RESOLUCIÓN No. DEIA-IA- 009 - 2020
De 28 de Enero de 2020

Por la cual se aprueba el Estudio de Impacto Ambiental (EsIA), categoría II, correspondiente al proyecto **CAMPUS GORGAS**, presentado por el **INSTITUTO CONMEMORATIVO GORGAS DE ESTUDIOS DE LA SALUD**.

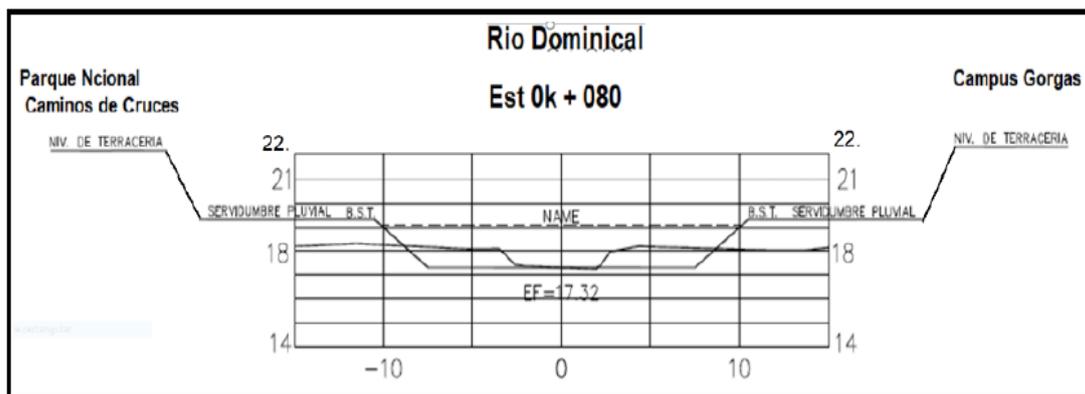
- a) Aclarar el desarrollo de obras sobre el Rio Dominical.
 - b) Presentar Planos u Mapas del proyecto donde se visualice la servidumbre de protección del Rio Dominical de acuerdo a la Ley 1 de 3 de febrero de 1994.

- 1.1. El desarrollo del Proyecto **CAMPUS GORGAS** no implica obras civiles de canalización del **Rio Dominical**, el EHH se realizó solo para determinar el nivel máximo del rio ante una lluvia con un periodo de recurrencia de 1 en 50 años a fin de determinar la cota mínima de la terracería dentro del **CAMPUS**, la mínima debe ser 22.00 metros. Ver figura 1.1

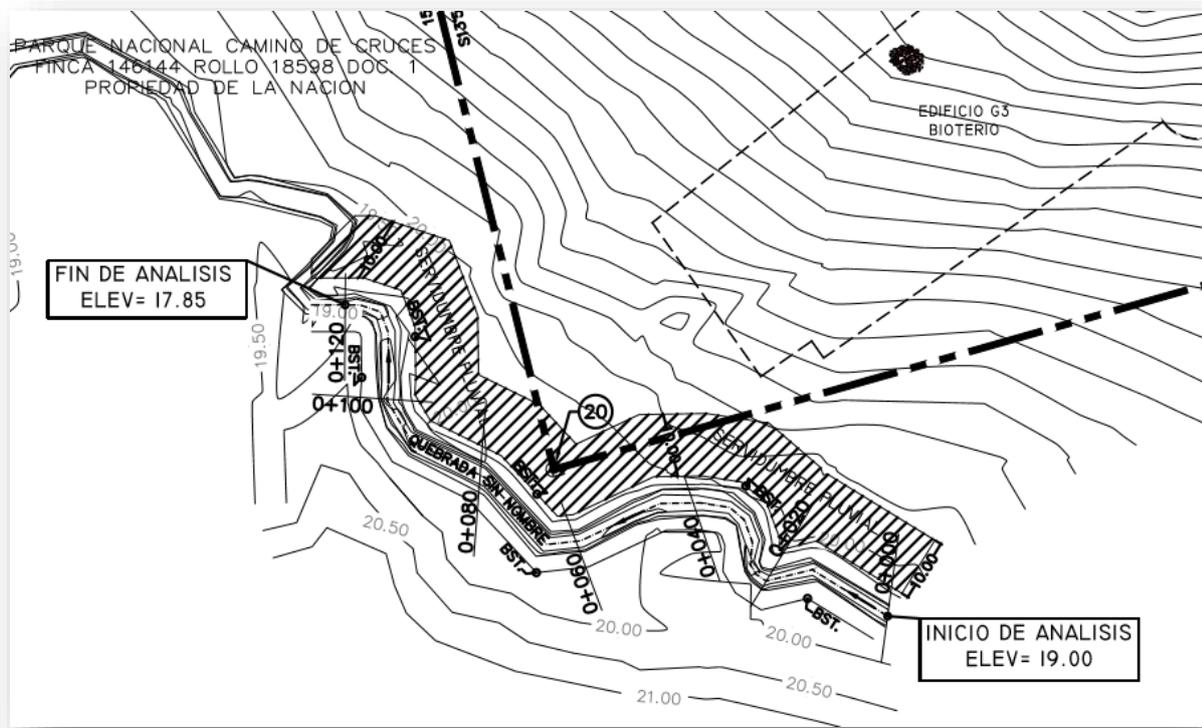
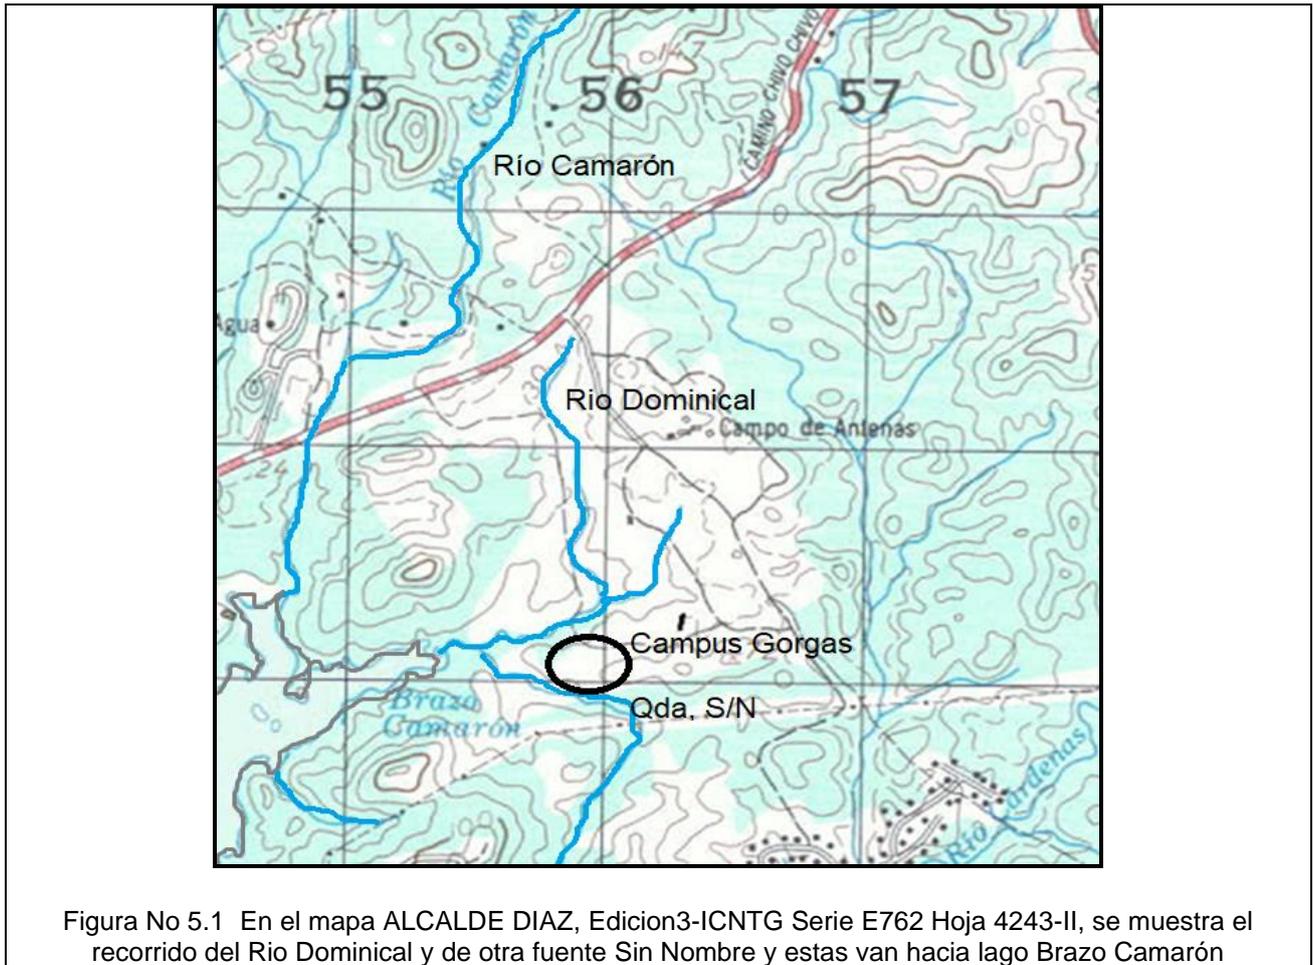
- a) Presentar planos del proyecto donde se visualice el Río Camarón y la servidumbre de protección de acuerdo a la Ley 1 de 3 de febrero de 1994.
- b) Presentar análisis de calidad de agua del Río Camarón ubicado en el perímetro del proyecto, original o copia autenticada, realizado por laboratorios acreditados por el CNA, donde se visualice las coordenadas de ubicación de la toma de la muestra.
- c) Presentar Estudio Hidrológico e Hidráulico del Río Camarón, ubicado en el perímetro del proyecto, elaborado por un personal idóneo debidamente sellado
- d) Ampliar el punto 6.6. Hidrología y 6.6.1. Calidad de Aguas Superficiales, de acuerdo al resultado del subpunto (b) y (c).

Respuesta 5-a: El Río Camarón está a más o menos 1.0 kilómetros hacia el oeste del Desarrollo La Foresta Norte en donde se localiza el CAMPUS GORGAS y aguas abajo del Campus Gorgas se localiza la pequeña quebrada S/N que deposita sus aguas al río Dominical y estas a su vez al lago Brazo Camarón. Ver figura No 5.1.

En anexo 10 se puede observar el Plano con todas las instalaciones.:

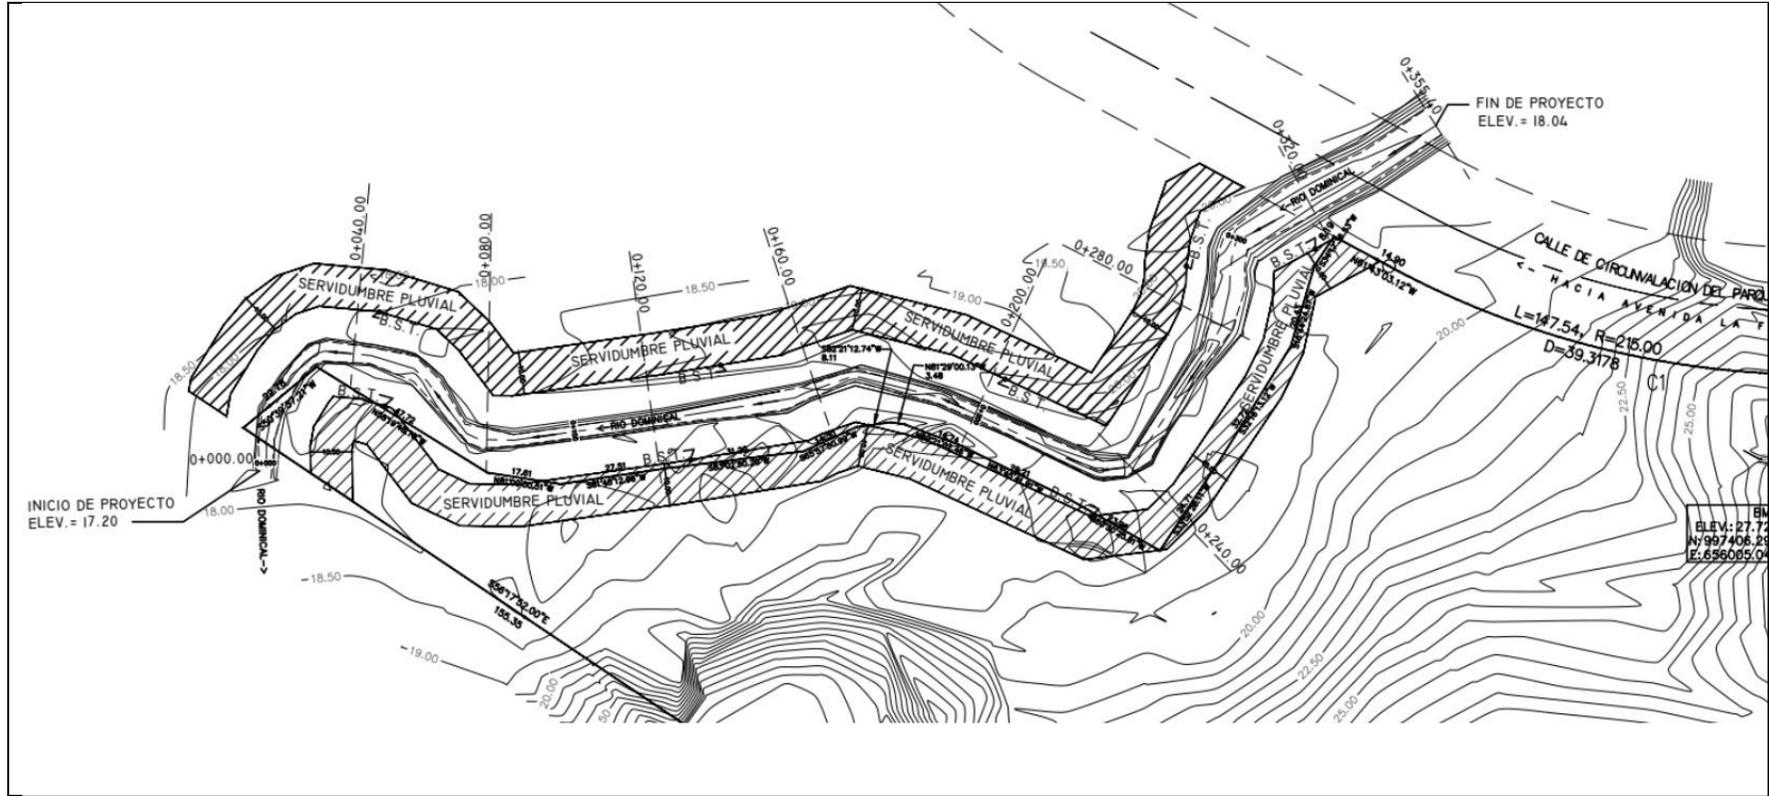
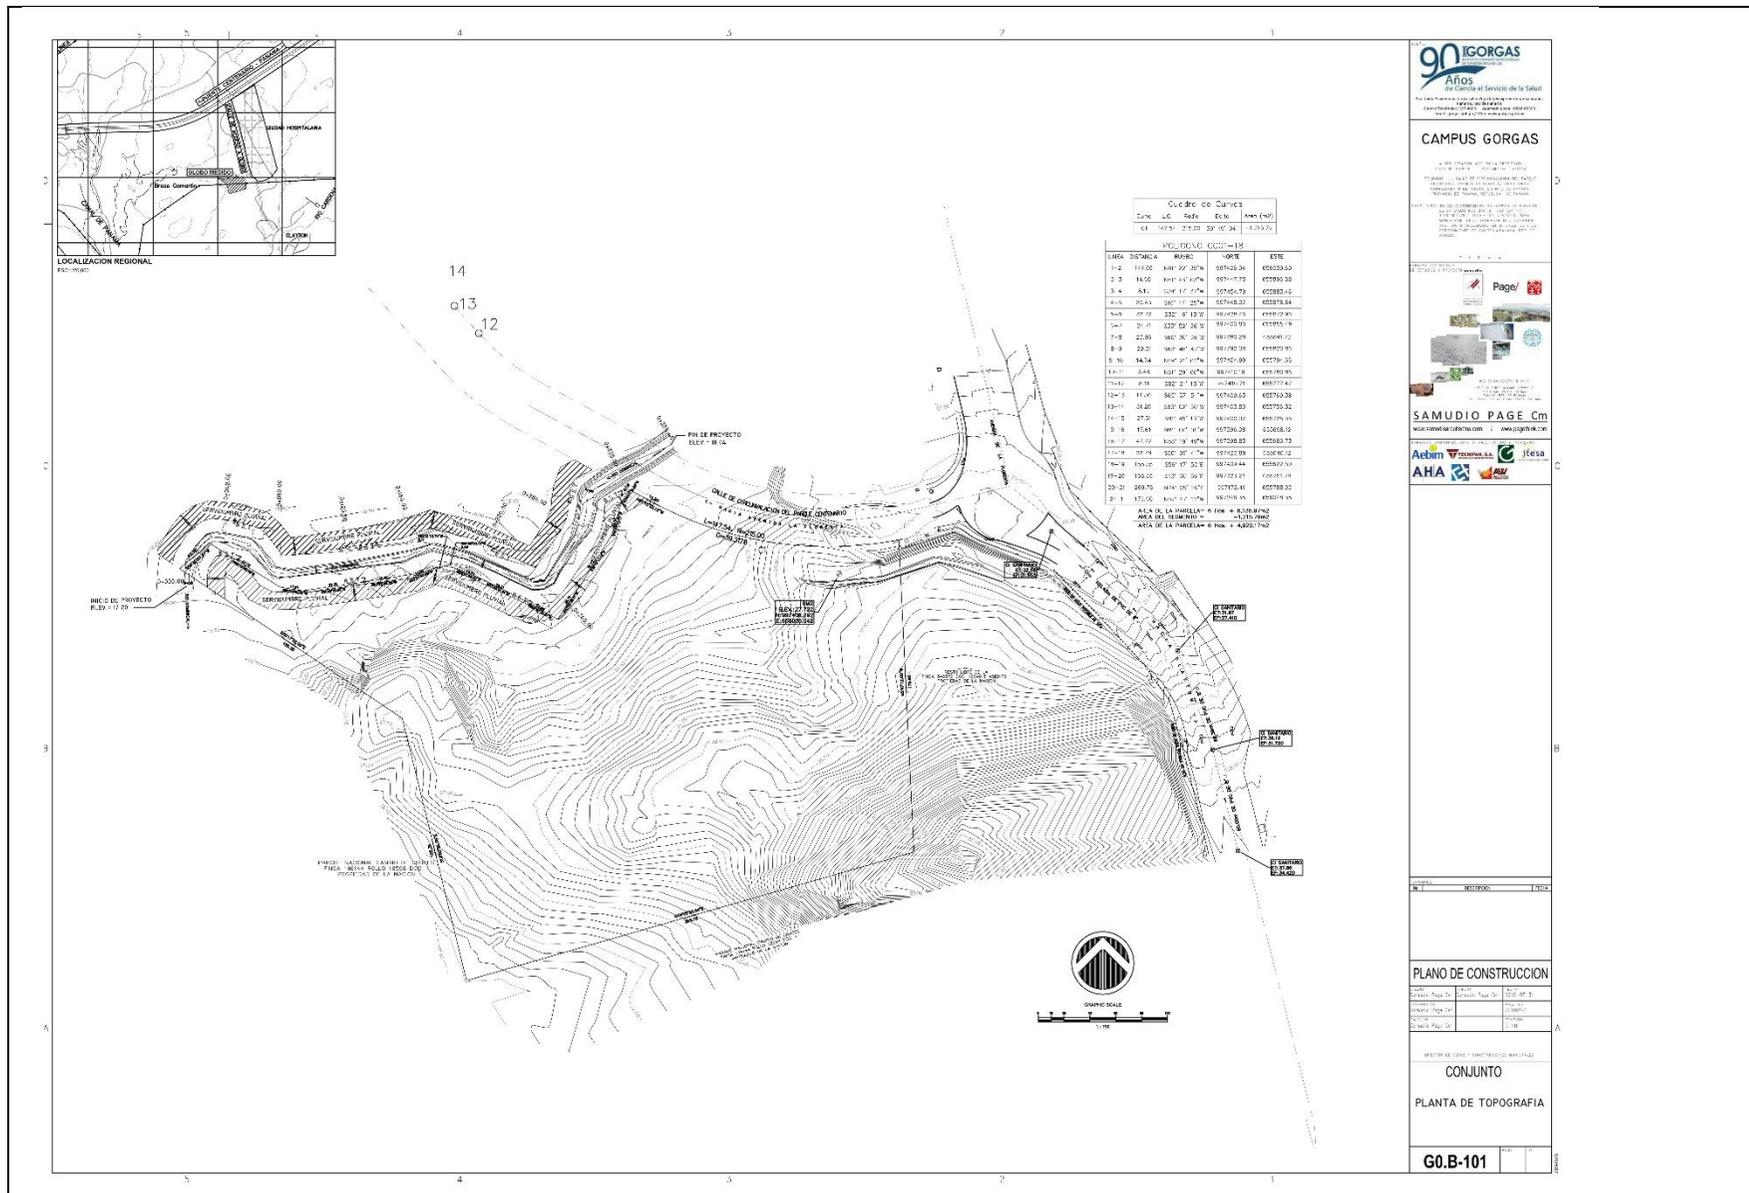
- a. Ampliar la descripción del “Edificio G8” en el punto 5.4 e indicar al grupo constructivo al que pertenece de acuerdo a la estrategia planteada por el ICGS.
- b. Presentar Planos de Localización General del total de instalaciones a construir, pues las incluidas en Anexo 15.7, solo es visible las instalaciones de la Fase I (G1, G4 y G6).

- **Respecto a la pregunta 8**, la cual hacía referencia ampliar la descripción del “Edificio G8, el promotor menciona: “...El edificio denominado G8 o “Caseta de Desechos” comprendido dentro de la Fase 1 de desarrollo del Campus corresponde a una arquitectura sencilla de aproximadamente 300m² en total, de los cuales 115m² aproximadamente consisten en área cerrada y el resto se reparte entre área abierta y área abierta cubierta en los andenes de carga y descarga y accesos. El edificio G8 presenta sólo planta baja y cubierta, y su fin es el de servir de centro de acopio de los desechos que se generarán en el complejo para su apropiada administración y manejo. Estos desechos una vez que lleguen a éste centro, ya vendrán esterilizados de los edificios principales, como parte de la operación normal de la facilidad. El edificio se ubica a la vez cercano al acceso a la vía

principal para la más eficiente operación de retiro de desechos. Ver plano adjunto (ANEXO 10) ... ” (ver foja 315,117 a la 125 del expediente administrativo).

ANEXO No 4.
MAPA BARRERA BOScosa ICGES Vs BOSTON C

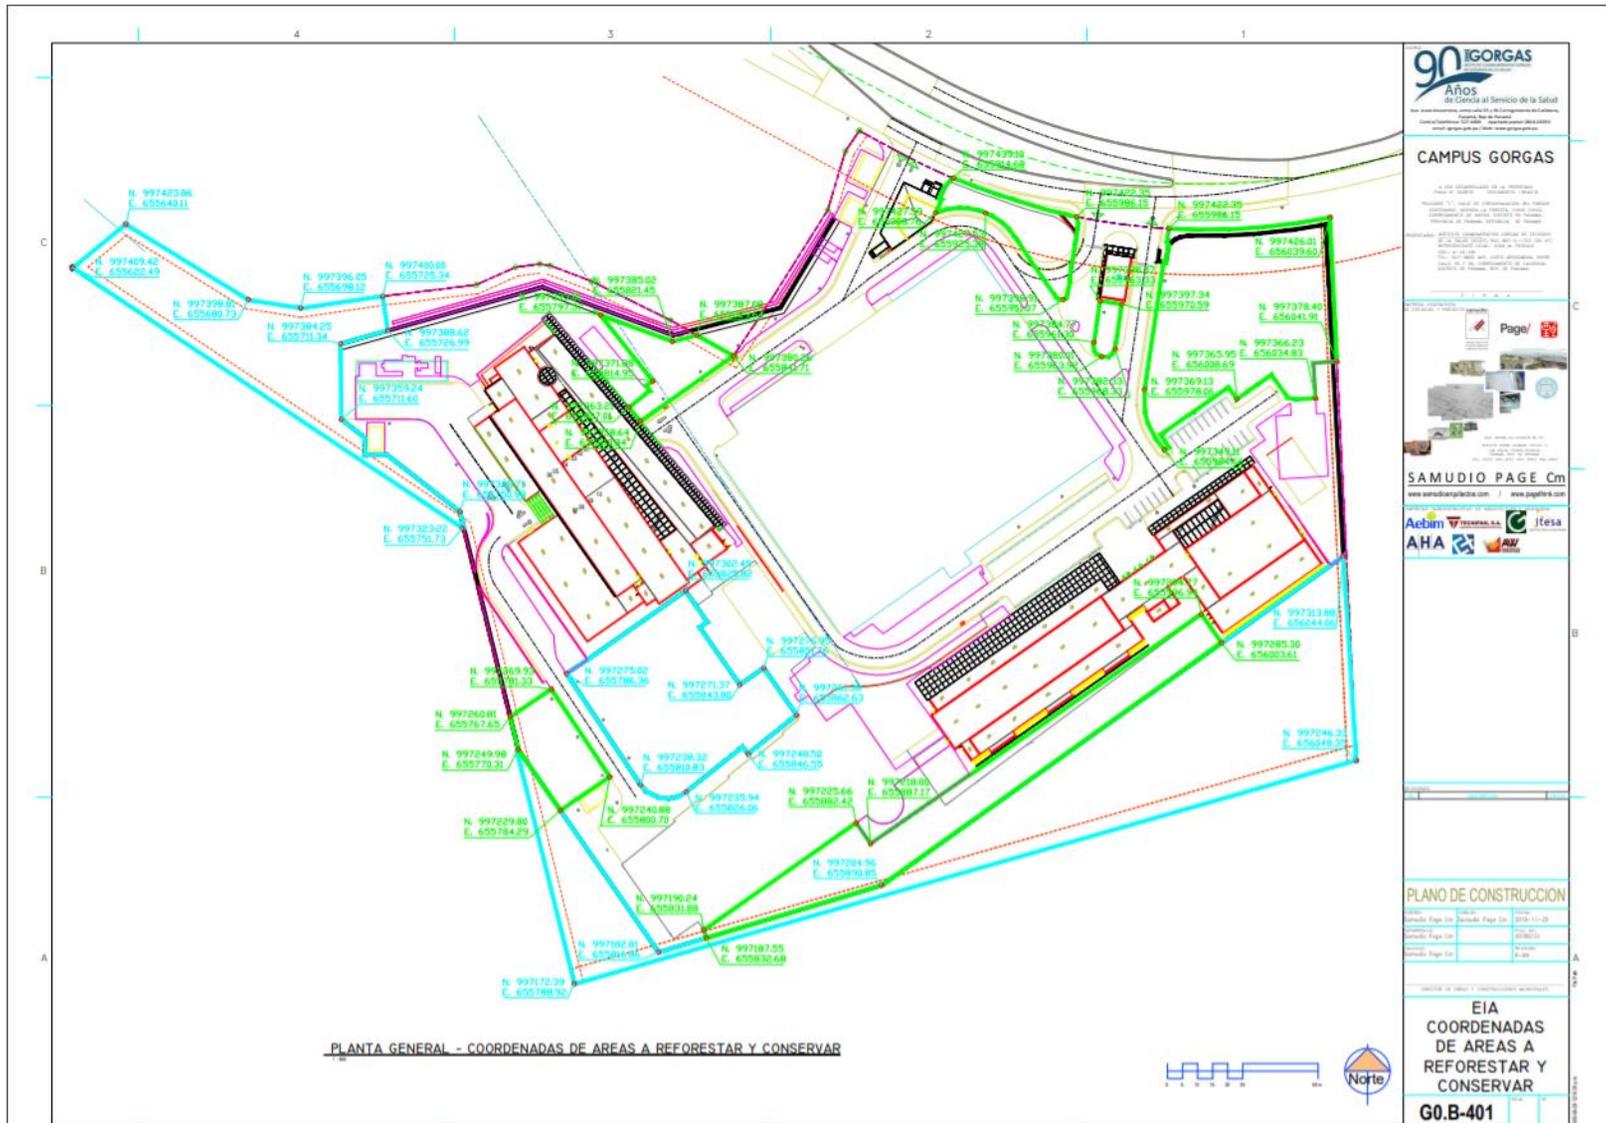
- a. Presentar plano o mapa donde se visualice las áreas a reforestar o conservar para la totalidad de los límites del proyecto, de acuerdo a lo estipulado en Inspección (Corredor Biológico aproximado).

- La notificación inmediata de cualquier hallazgo fortuito de restos arqueológicos a la Dirección Nacional del Patrimonio Histórico.
- **Respecto a la pregunta 4**, la cual hacía referencia en presentar mapas o planos de áreas a reforestar o conservar conjuntamente con sus coordenadas de ubicación, el promotor presenta en el plano del anexo 4 lo solicitado, mencionando lo siguiente: “....Plano de afectación propuesta y señal en dos colores con tramas verdes y turquesa, siendo verde las áreas que necesitan intervención en el proceso de preparación física del terreno, pero que serán reforestadas o con especies arbustivas, ornamentales o las más propicias dependiendo de los factores que lo rodeen. Por otro lado, el área enmarcada de turquesa se supone de las zonas que por diseño no serán alteradas, en especial por deforestación y que se denominan áreas a Conservar...” (ver fojas 332, 285 a la 287, 183 a la 186 del expediente administrativo).
